Aménagement de la RN296 et mise au statut de route express

CONCERTATION CONTINUE

Ateliers de travail participatifs
des 6, 13, 14, 18, 19, 20 et 21 décembre 2017

Compte rendu

Schéma G1 :

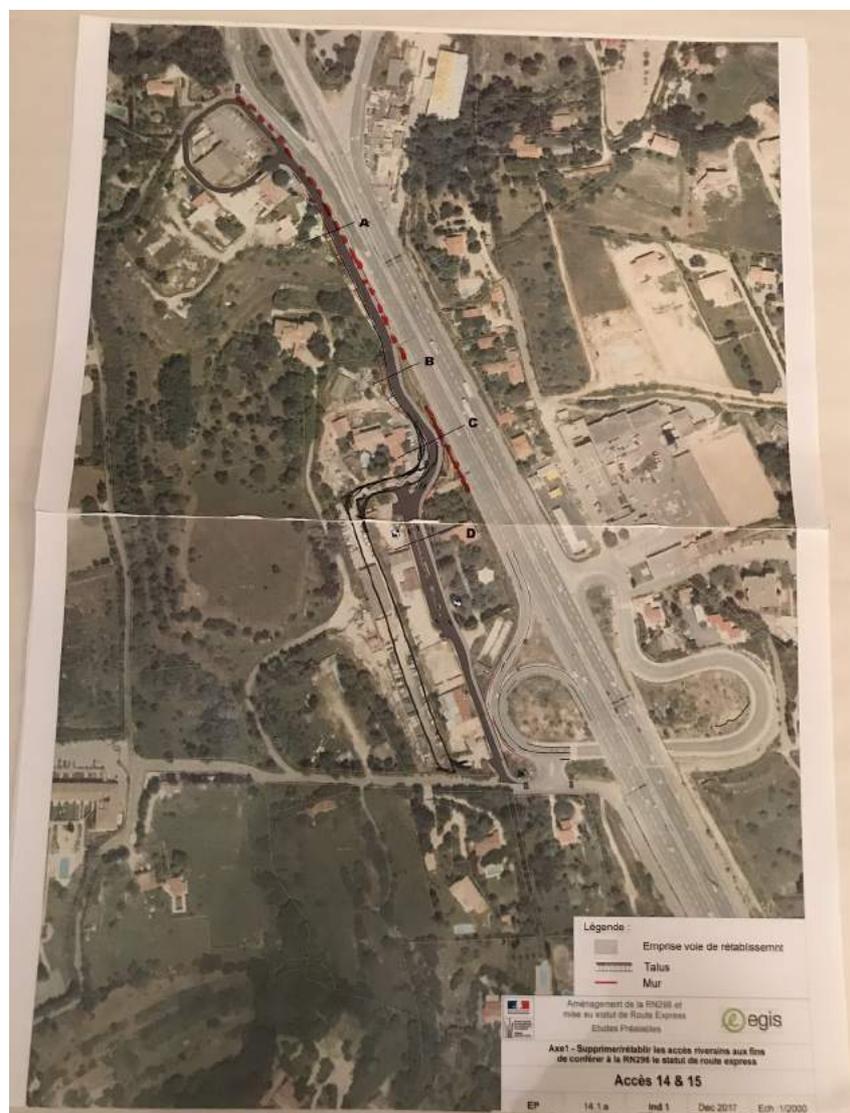
Des participants des sous-groupes G1 et G2 ont proposé des ajustements du tracé de la variante préférentielle, notamment dans le but d'aménager une voie présentant une largeur constante qui permette aux poids-lourds et véhicules légers de se croiser en tout point du tracé (*participants du G1 et G2*).

Les participants de ces deux sous-groupes proposent de décaler le tracé de la voie de rétablissement d'une quarantaine de mètres vers l'ouest pour occuper la parcelle longiligne cadastrée MA35, qui n'accueille plus d'activités aujourd'hui. Le carrefour avec la Traverse de la Villa Romaine s'en trouve décaler d'autant.

- a) Le tracé contourne l'extrémité de la parcelle cadastrée MA191 (*participants du G1*) ;
- b) Le tracé coupe l'extrémité de la parcelle cadastrée MA191 (*participants du G2*).

Schéma G3 :

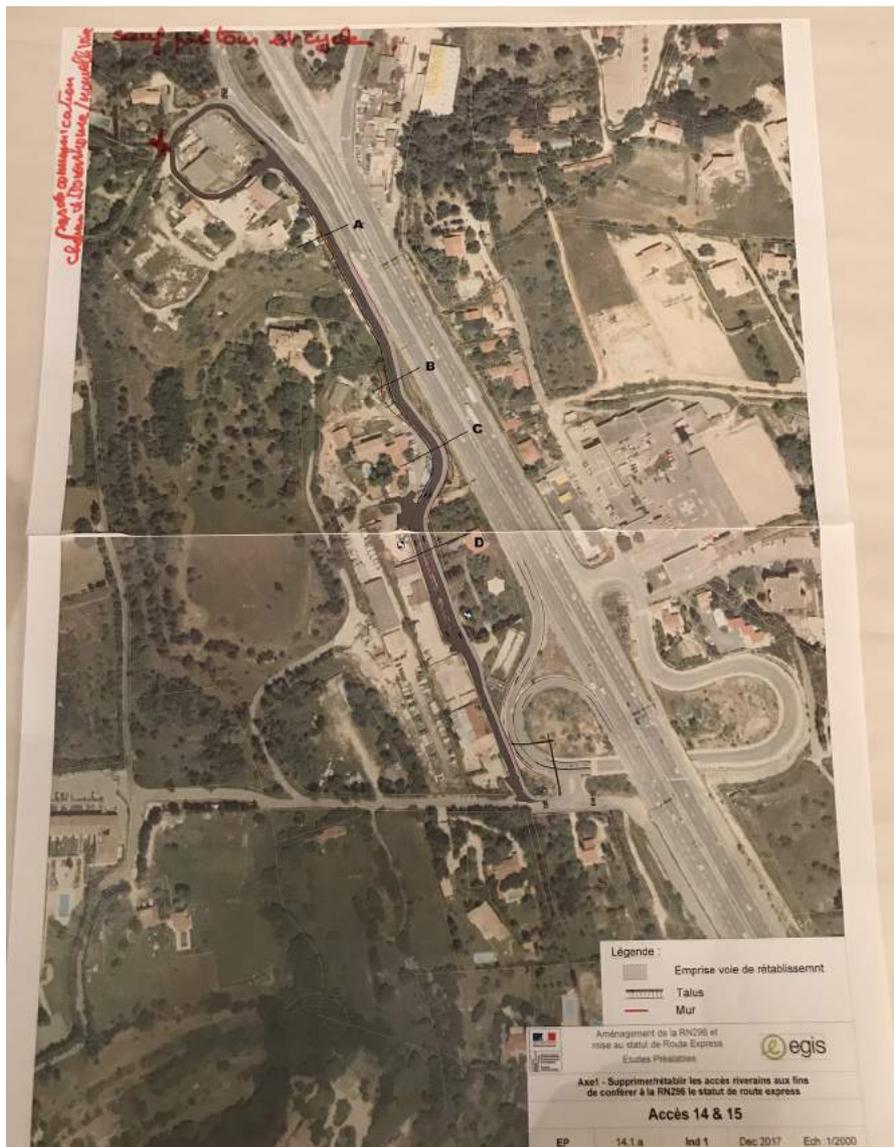
Par ailleurs, est formulée la demande de ne pas connecter l'extrémité nord de la voie de rétablissement à l'extrémité nord du chemin de Bouenhoure afin de ne pas offrir, aux camions et autres véhicules motorisés, d'alternative pour rejoindre l'échangeur de la Chevalière (*participants du G3*).

Une connexion entre les voies pour le passage des piétons ou cyclistes est en revanche demandée (*participants du G3*).

Schéma G2 :

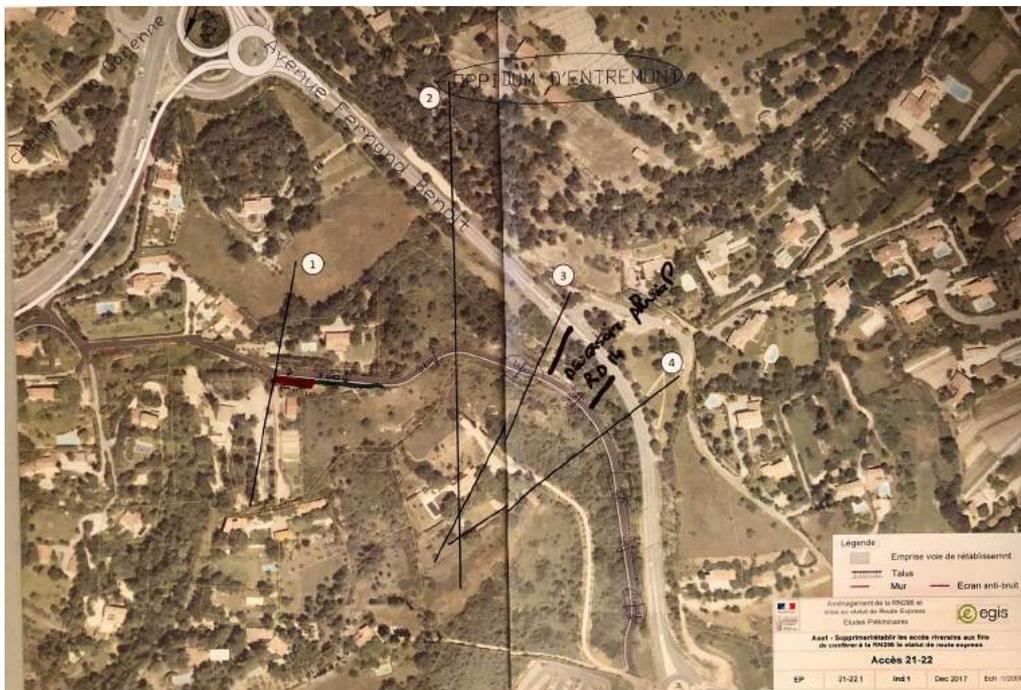
- Les participants souhaitent que la largeur de la chaussée soit réduite (3,60m) afin de ne pas encourager la vitesse et assurer davantage de sécurité pour les riverains. Toutefois, il serait utile de prévoir des zones, tous les 100 mètres environ, où la chaussée serait élargie pour faciliter le croisement des véhicules (*participants du G1 et G2*) ;
- Les participants souhaitent que les voies existantes conservent leur largeur actuelle (*participants du G1 et G2*) ;

- Une attention particulière devra être portée à la gestion des eaux de ruissellements qui descendent de la RD14, afin qu'elles ne détériorent pas la chaussée de la voie de rétablissement (*participants du G2*) ;
- Les espaces situés à proximité du giratoire sur l'avenue Fernand Benoît devront être talutés et plantés pour éviter de créer des zones propices à des dépôts de gravats ou déchets et pour contribuer à l'aménagement général autour de ce giratoire (*participants du G3*) ;
- La question de l'organisation de la collecte des déchets dans la nouvelle impasse devra être posée (actuellement, il existe un point de ramassage unique, accessible depuis la RN296). Suivant les cas, au début de la voie de rétablissement, un espace devra être aménagé spécialement pour recevoir les bennes de dépôt (*réflexion collective lors de la restitution*).

Schéma G2 :

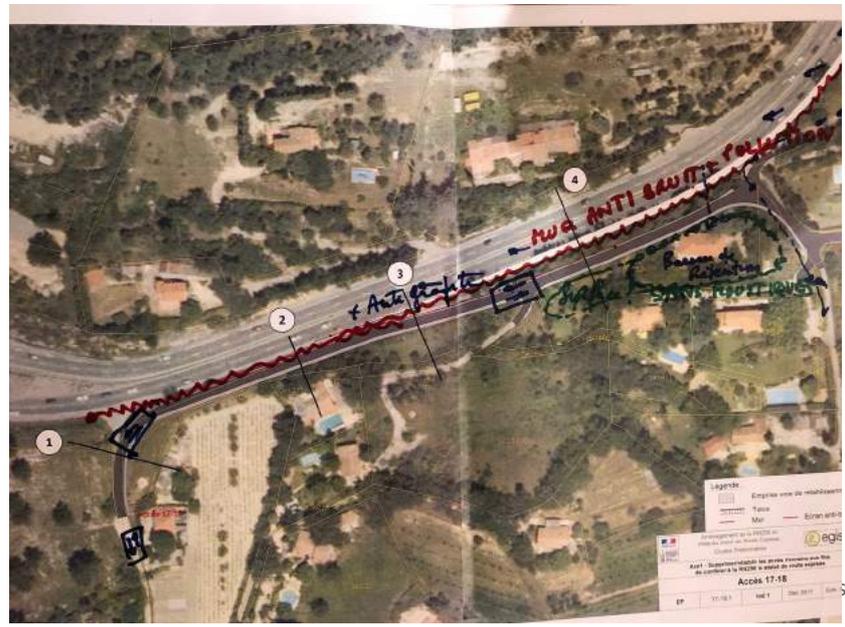
- Les participants souhaitent que les voies nouvelles à créer soient étroites (3m60) afin de garantir la sécurité des riverains. Toutefois, il serait à prévoir des zones de croisement tous les 100 mètres environ (*participants du G1 et G2*) ;
- Les participants proposent également que les accotements soient réduits afin d'impacter au minimum les propriétés foncières (*participants du G1*).

- Les participants souhaitent que, le long de la RN296, soit aménagé un mur anti-bruit, anti-graffitis et anti-pollution (*participants du G1, G2 et G3*) ;
- Il est souhaité que le mur anti-bruit soit aménagé au point le plus haut, le long de la RN296 (*participants du G3*).

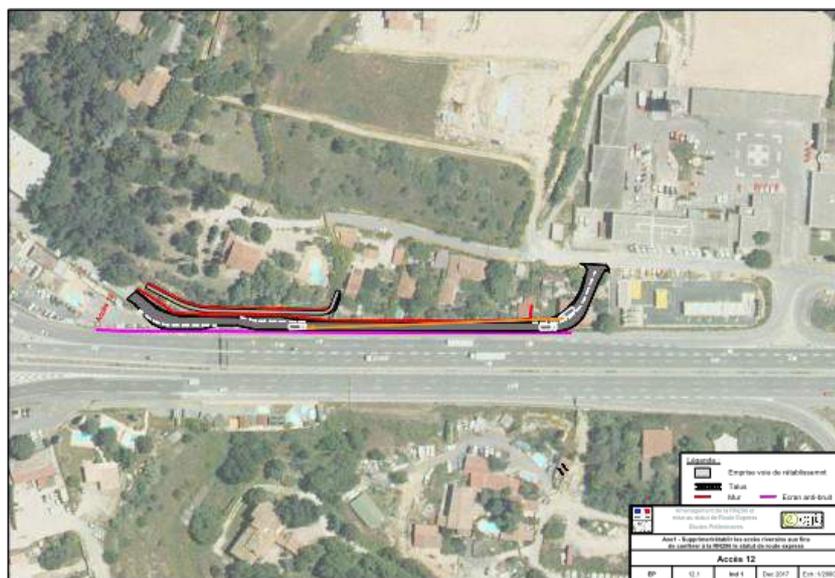
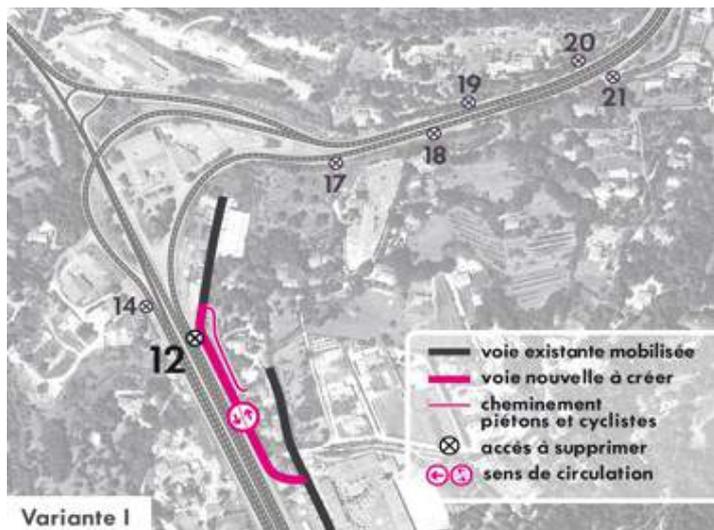
Les participants proposent de mettre en œuvre un projet envisagé en son temps (autour des années 2000) avec la Direction Départementale de l'Équipement (DDE) qui exploitait alors la RN296. Ce projet consiste à renforcer le dispositif de retenue entre la RN296 et l'avenue de Lattre de Tassigny, afin d'éviter que des véhicules qui perdraient le contrôle venant de la RN296 ne finissent leur course dans les propriétés situées en contrebas de l'avenue Tassigny. Le dispositif envisagé serait le suivant (depuis le convergent de la bretelle d'entrée venant d'Aix et jusqu'à la villa Madona) :

- Pose de deux glissières en béton armé :
 - L'une le long de la rocade (RN296) ;
 - L'autre le long de l'avenue Tassigny ;
- L'aménagement d'un merlon paysager entre les deux glissières.

Schéma G2 :

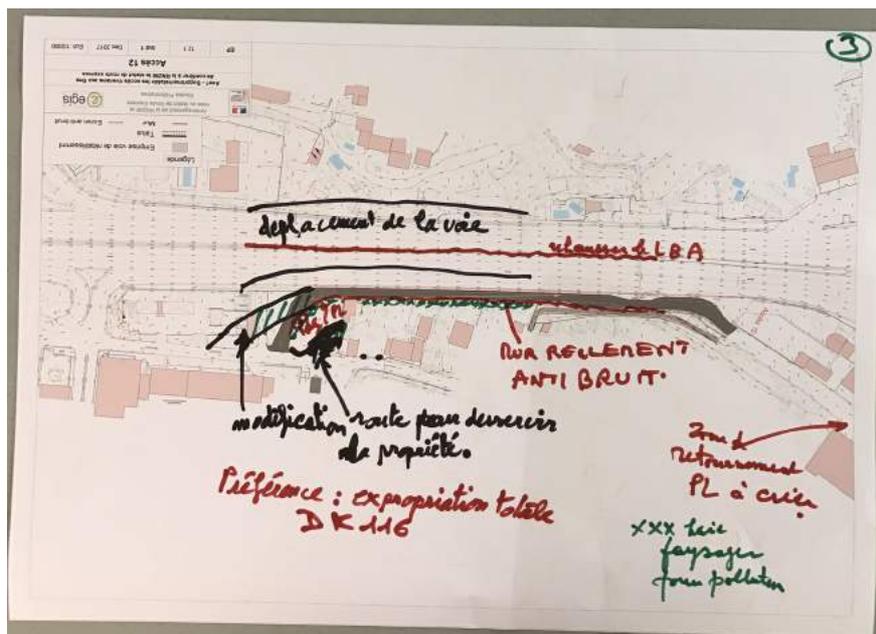
- Modifier la partie sud du tracé de la variante, en adoucissant la courbe pour faciliter la manœuvre de véhicules venant de l'allée des Dollia (participants de G1, G2 et G3) ;
- Mettre en place un dispositif obligeant les véhicules à ralentir sur la voie de rétablissement, dans le sens montant comme dans le sens descendant (participants du G3) ;

- Déplacer la RN296 vers l'ouest pour décaler la voie de rétablissement vers l'ouest également et limiter ainsi son impact sur les propriétés (*participants de G1 et G3*) ;
- Prévoir la création d'une zone de retournement poids-lourds dans la zone d'activités (*participants de G1 et G3*)
- Envisager une amélioration possible de l'entrée sur la parcelle DK116, depuis l'allée des Dollia (*participants de G3*).

- Les participants souhaitent que, le long de la RN296, soit aménagé un mur qui soit réellement efficace et anti-bruit (*participants de G2 et G3*) ;
- Les participants souhaitent une réhausse du séparateur central de la RN296, qui les isolerait mieux du bruit des véhicules circulant sur la RN296 dans le sens Nord-Sud (*participants du G3*)

Schémas G1 :

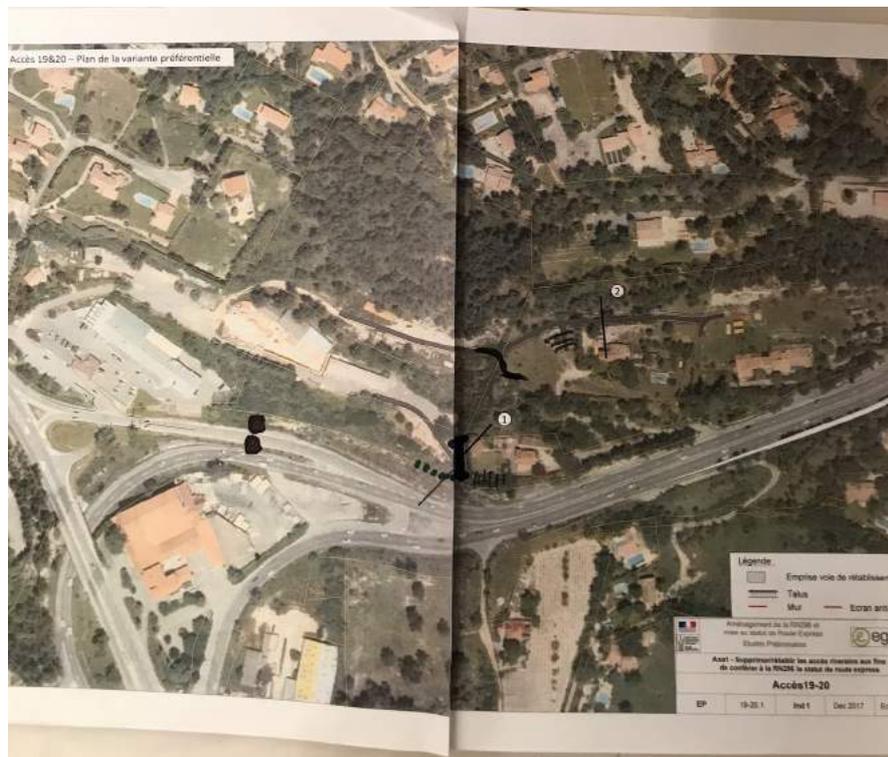
Les participants proposent de modifier légèrement le tracé de la variante préférentielle en deux endroits :
